関原発第569号

2021年10月11日付け関原発第317号をもちまして申請いたしました
高浜発電所の発電用原子炉設置変更許可申請書（1号、2号、3号及び4号発電
用原子炉施設の変更）を下記のとおり一部補正いたします。

高浜発電所の発電用原子炉設置変更許可申請書（1号、2号、3号及び4号発
電用原子炉施設の変更）を別添のとおり一部補正する。

第 18 図 放射性廃棄物の廃棄施設の流路線図 (添付書類八 第 7.1 図)

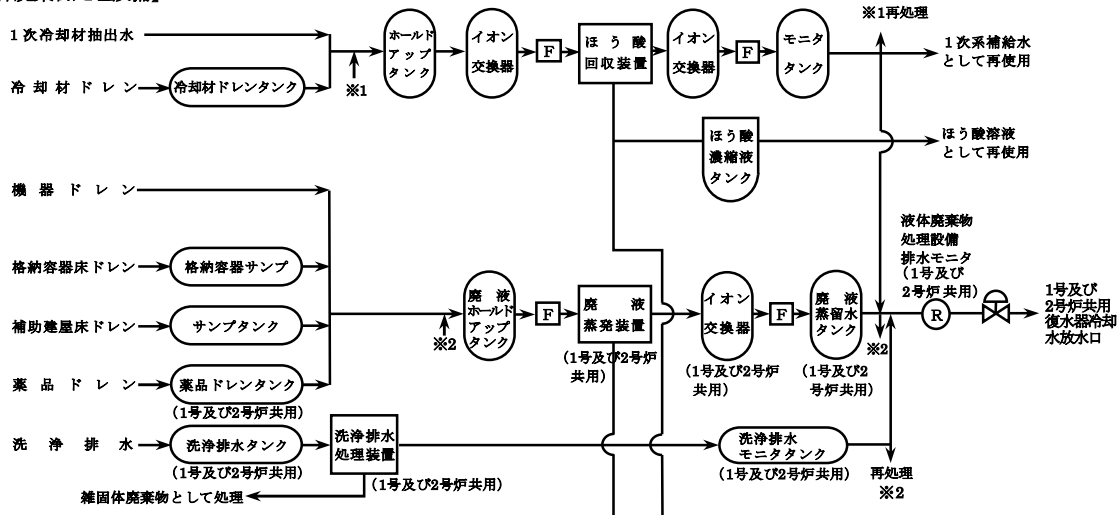
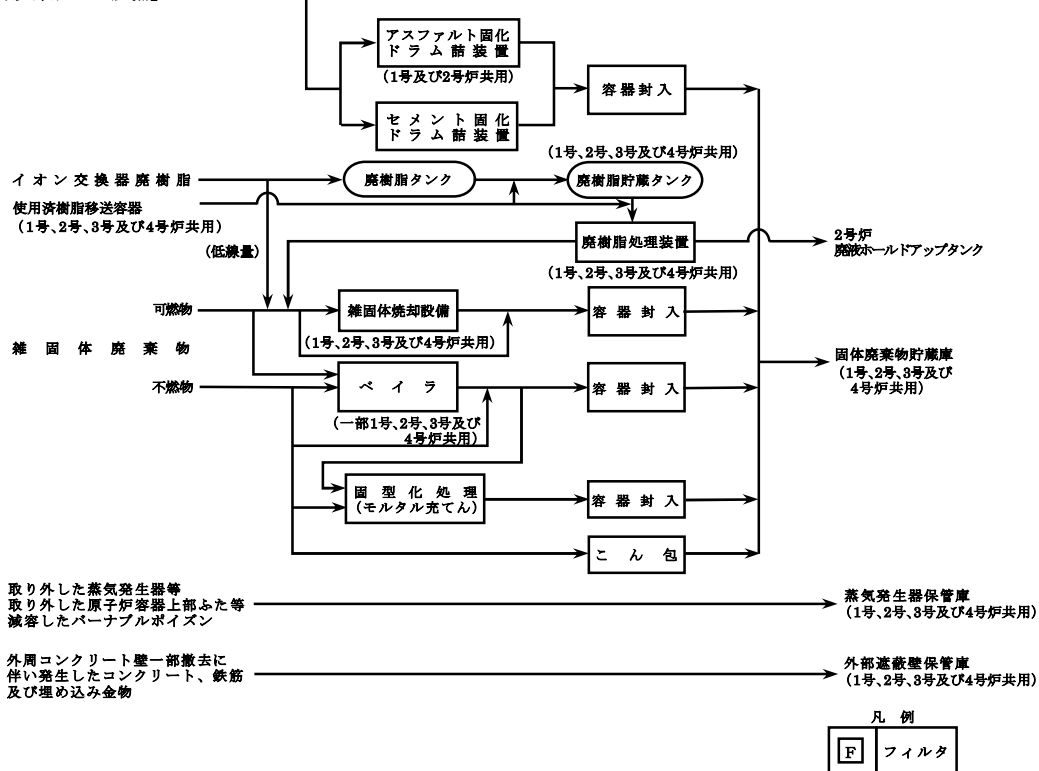
頁	行	補 正 前	補 正 後
-26-		(記載の変更)	別紙3のとおり変更する。
-29-		(記載の変更)	別紙4のとおり変更する。
-33-		(記載の変更)	別紙5のとおり変更する。

第7.1図 放射性廃棄物の廃棄施設の流路線図

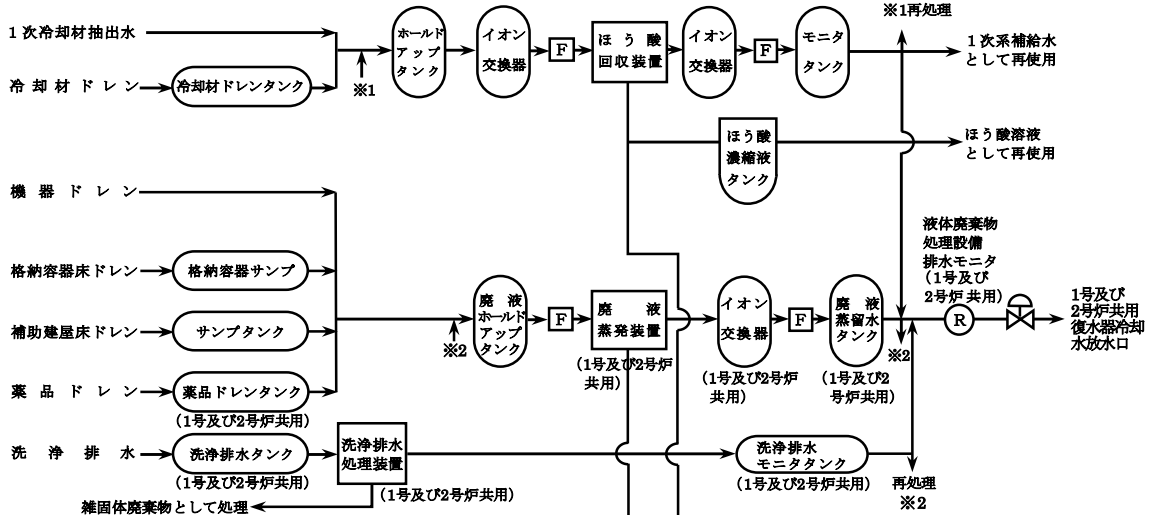
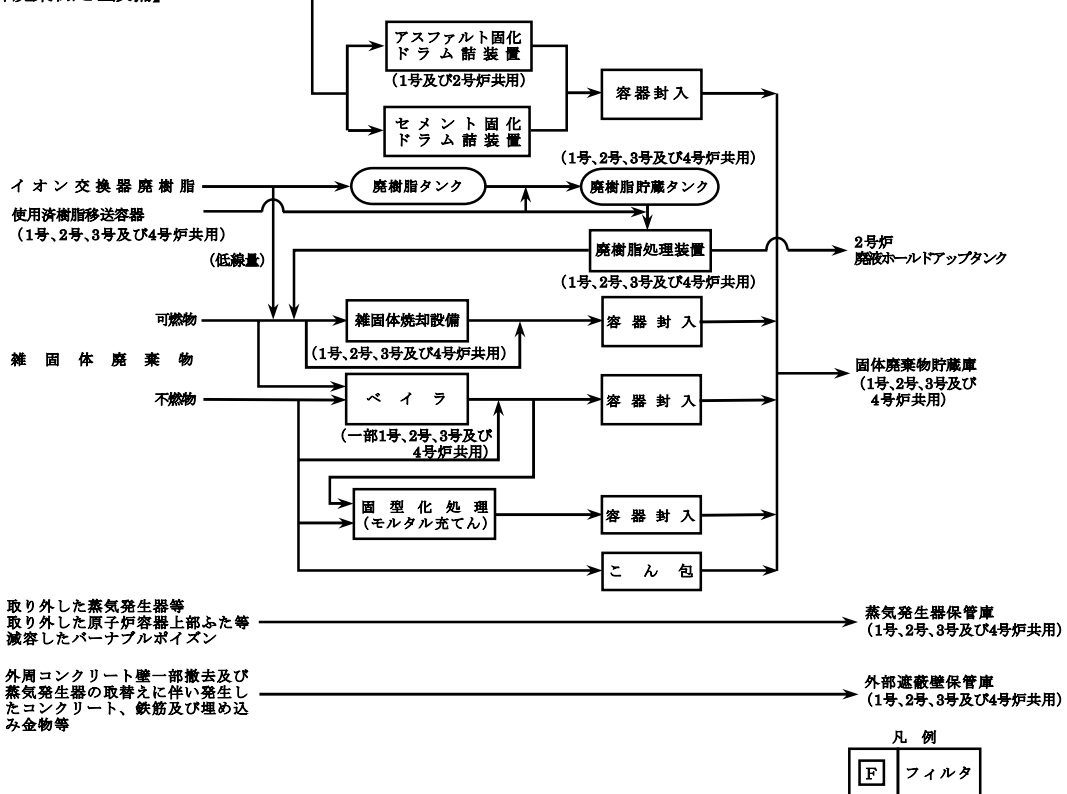
第 7.1 図を変更する。第 7.1 図以外は変更前の「7.3.1 概要」の記載に同じ。

取り外した蒸気発生器等
取り外した原子炉容器上部ふた等
減容したパーナブルポイズン → 蒸気発生器保管庫 (1号、2号、3号及び4号炉共用)

外周コンクリート壁一部撤去及び
蒸気発生器の取替えに伴い発生した
コンクリート、鉄筋及び埋め込み
金物等 → 外部遮蔽壁保管庫 (1号、2号、3号及び4号炉共用)

第7.1図 放射性廃棄物の廃棄施設の流路線図

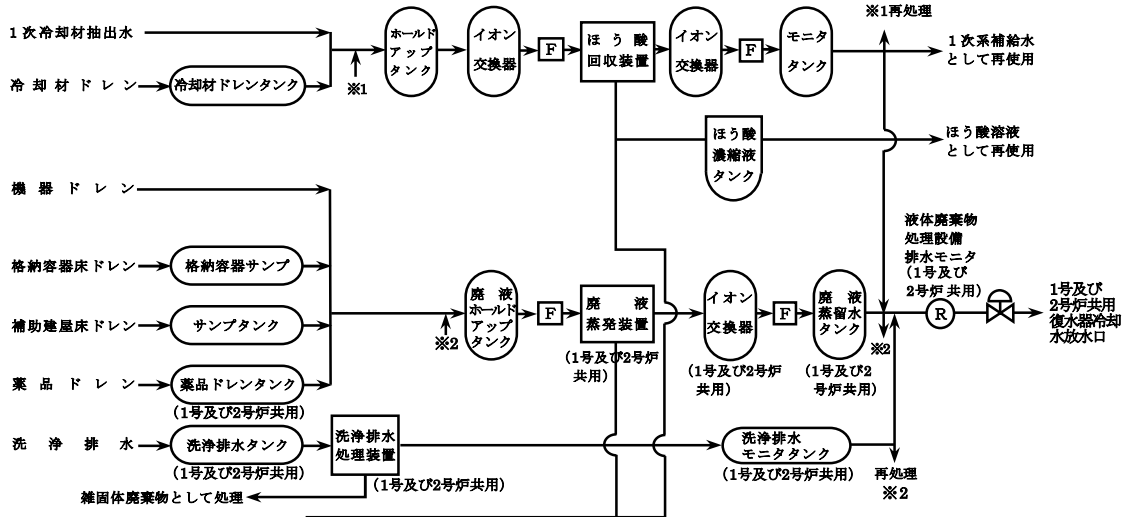
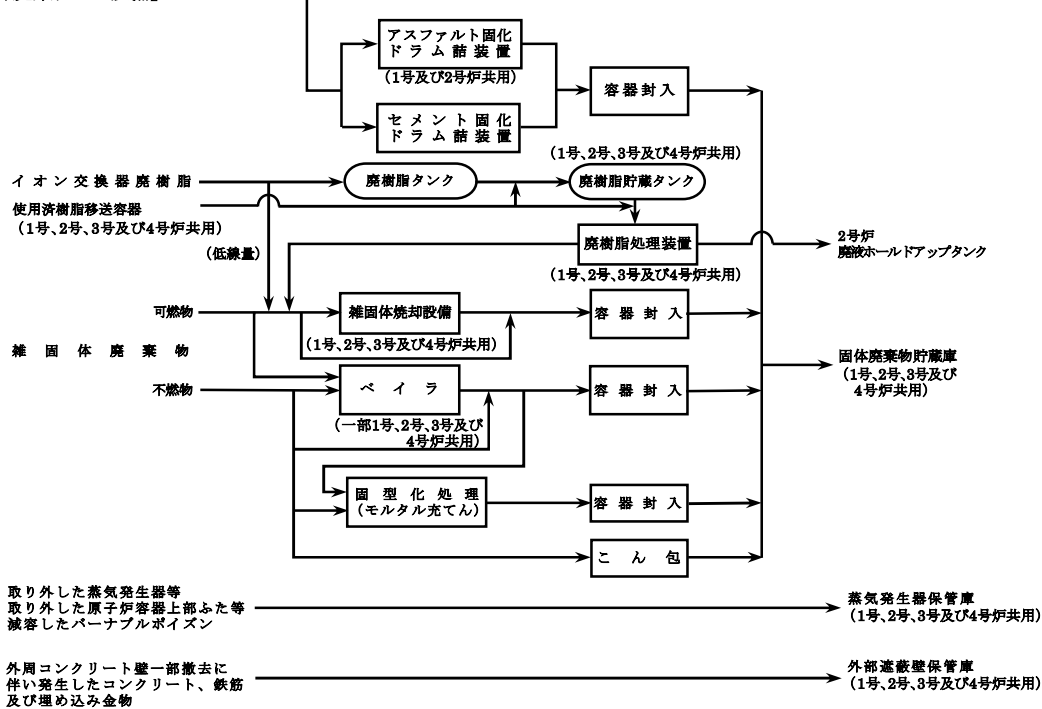
第 7.1 図を変更する。第 7.1 図以外は変更前の「7.3.1 概要」の記載に同じ。

第 1.10.1 図 防火帯及び防火エリア設置図

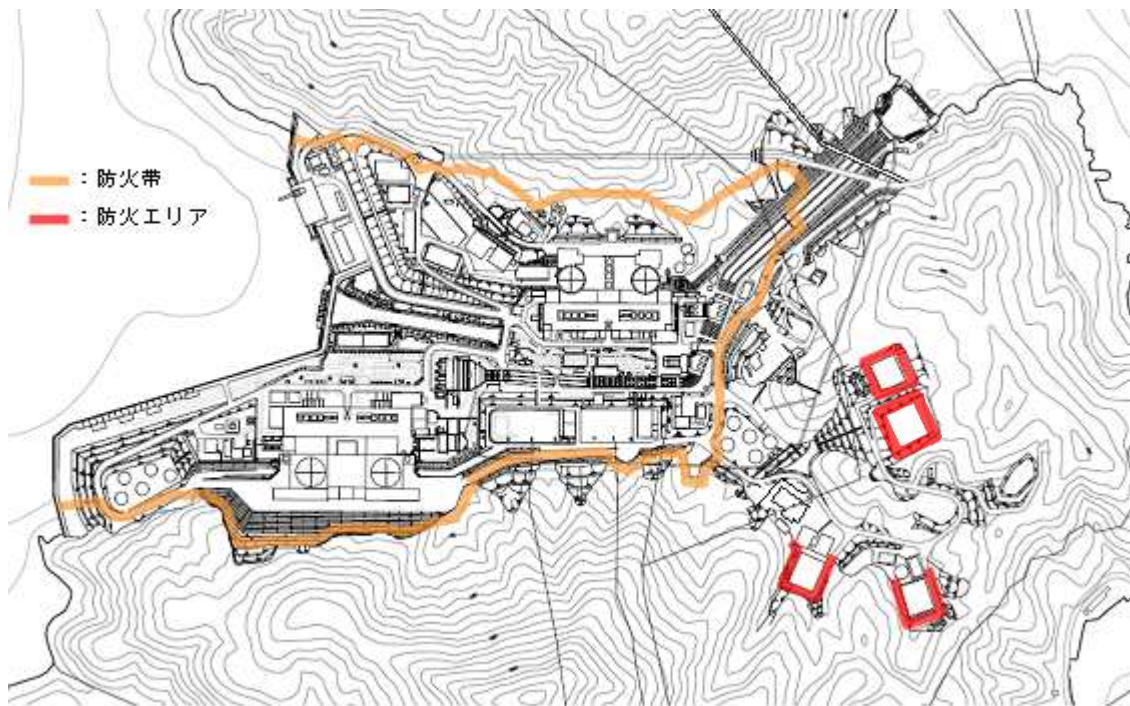
なお、防火帯の外側にあるクラス 3 施設としては、モニタポスト、固体廃棄物貯蔵庫及び外部遮蔽壁保管庫がある。火災発生時には、モニタポストについては代替設備の確保、固体廃棄物貯蔵庫は固体廃棄物貯蔵庫の周辺に、防火帯と同じ幅の防火エリア及び飛び火対策として散水設備を設けることにより防護する設計とする。外部遮蔽壁保管庫は外部遮蔽壁保管庫の周辺に、防火帯と同じ幅の防火エリアを設ける設計とする。

第 1.10.1 図を変更する。第 1.10.1 図以外は変更前の「f. 防火帯幅の設定」の記載に同じ。

第 7.1.1 図 放射性廃棄物の廃棄施設の流路線図

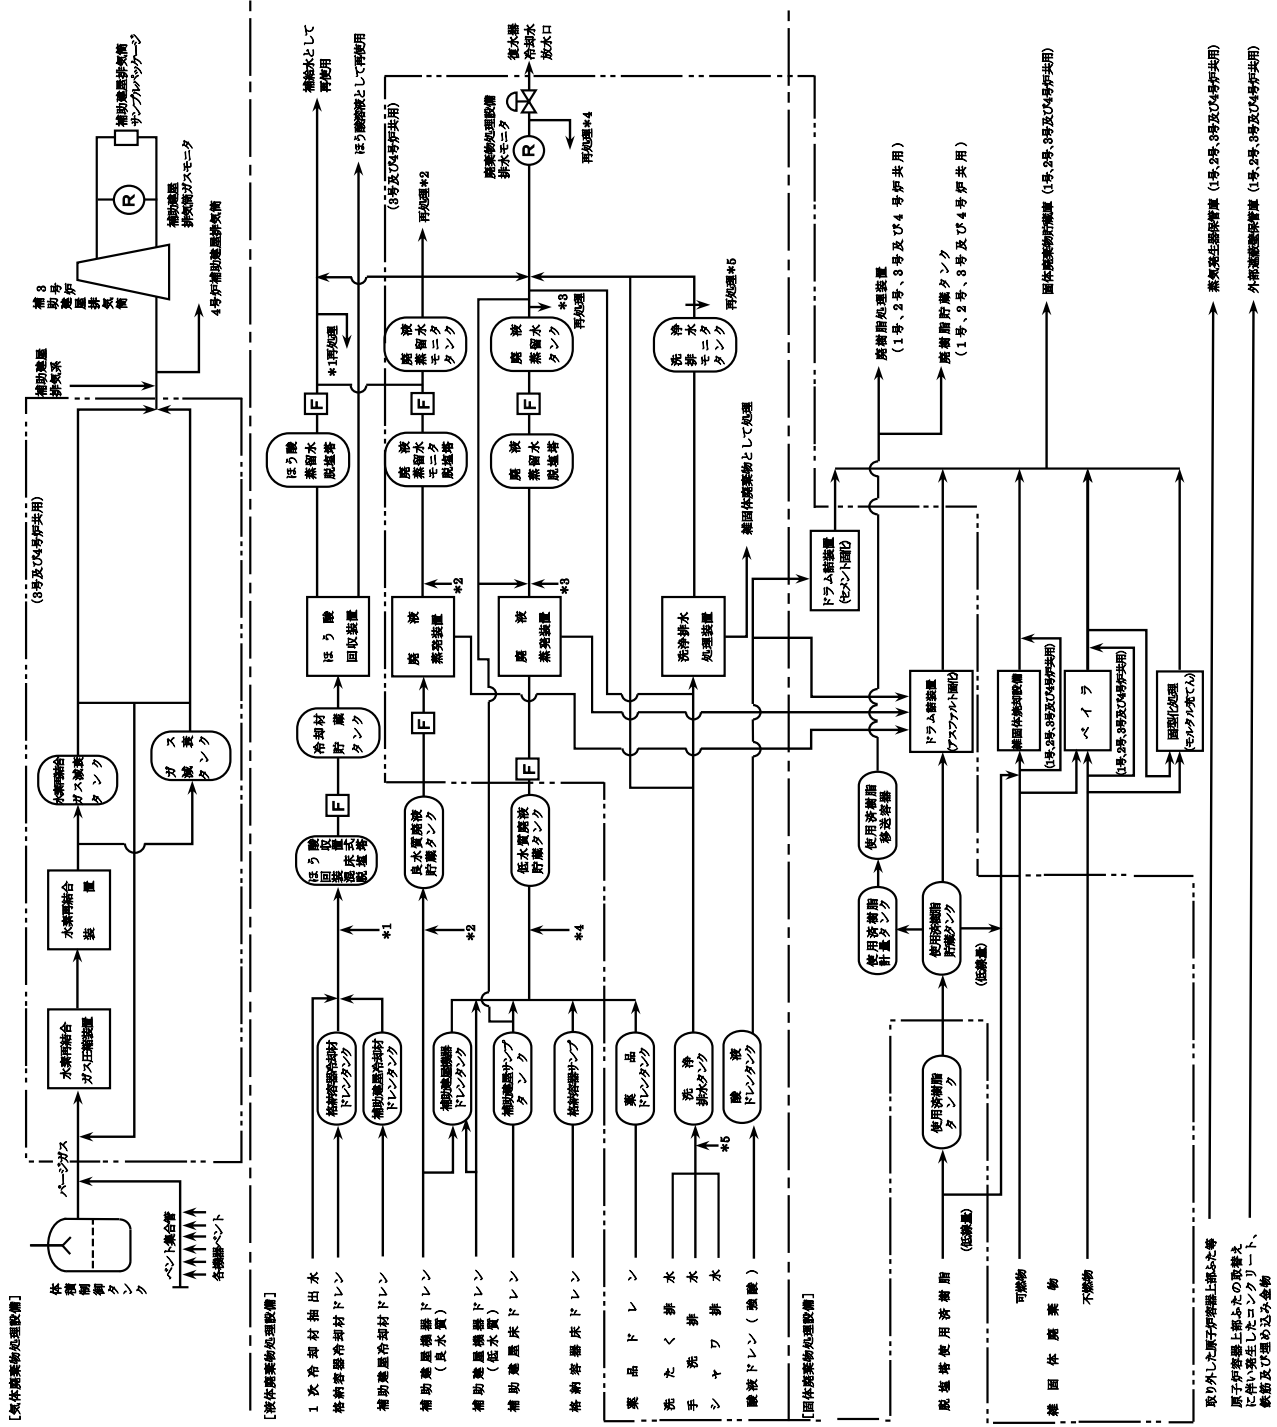
第 7.1.1 図を変更する。第 7.1.1 図以外は変更前の「7.4.1 概要」の記載に同じ。

第7.4.3図 外部遮蔽壁保管庫平面図・断面図

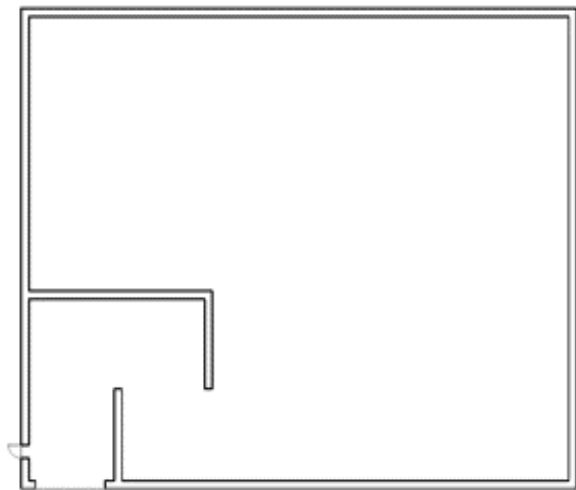
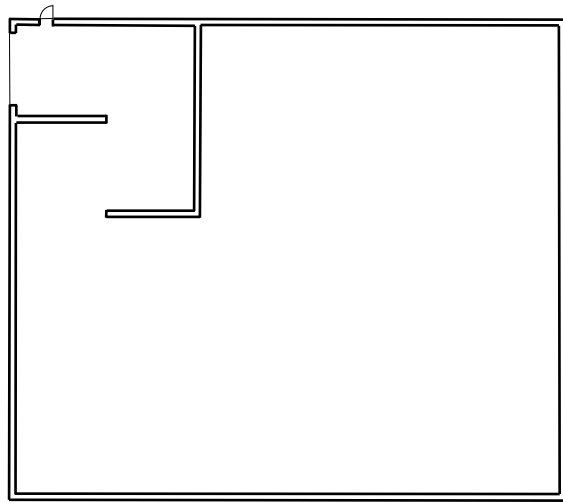
本保管庫の平面図及び断面図を第7.4.3図に示す。

第 4.1.3 図 固体廃棄物処理系統説明図

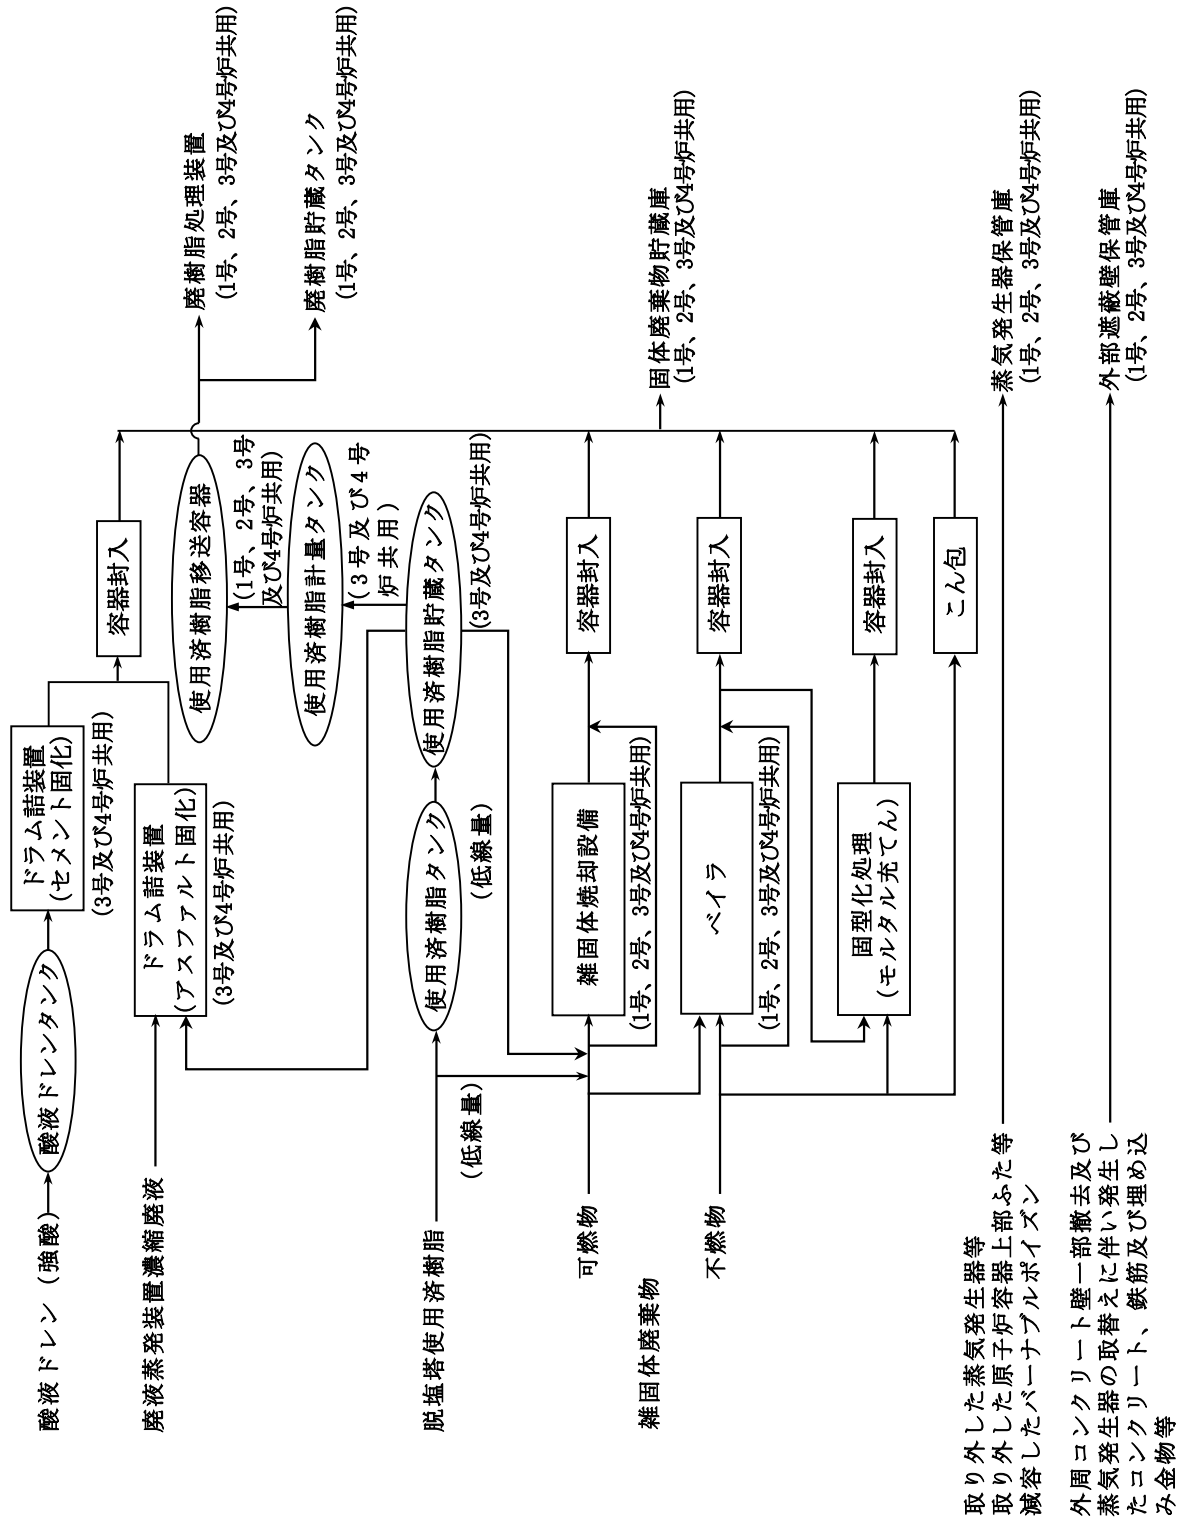
気体廃棄物処理系統図、液体廃棄物処理系統図及び固体廃棄物処理系統図を、それぞれ第 4.1.1 図、第 4.1.2 図及び第 4.1.3 図に示す。

第 4.1.3 図 固体廃棄物処理系統説明図

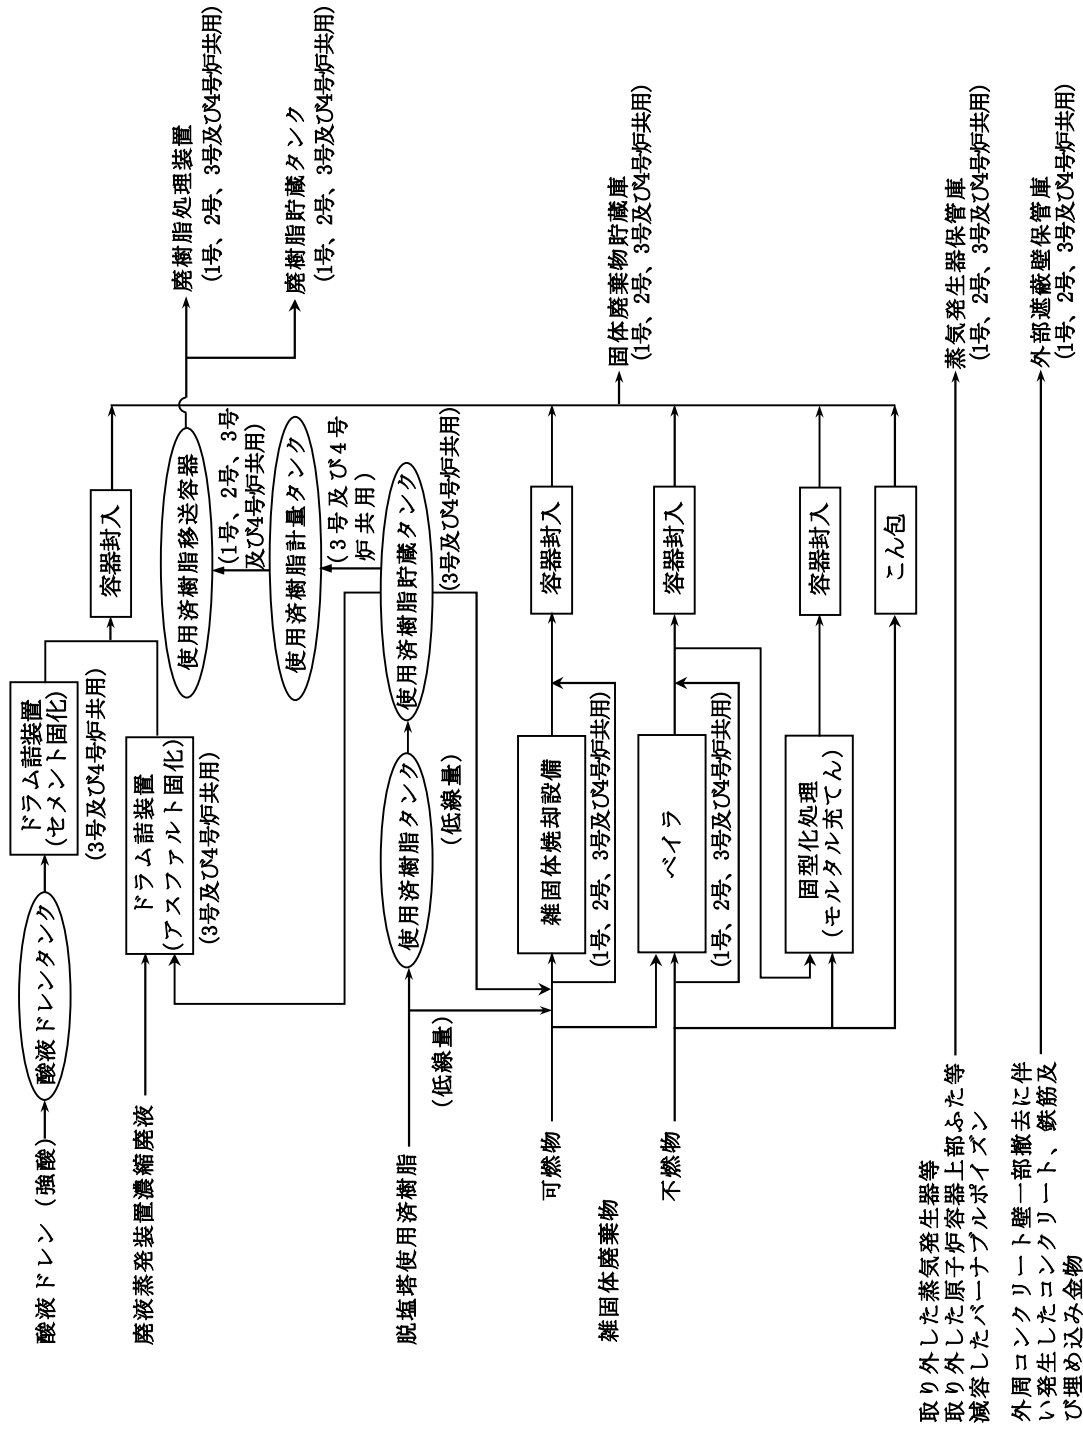
気体廃棄物処理系統図、液体廃棄物処理系統図及び固体廃棄物処理系統図を、それぞれ第 4.1.1 図、第 4.1.2 図及び第 4.1.3 図に示す。

取り外した蒸気発生器等
取り外した原子炉容器上部ふた等
減容したバーナブルポイズン
外周コンクリート壁一部撤去に伴
い発生したコンクリート、鉄筋及
び埋め込み金物
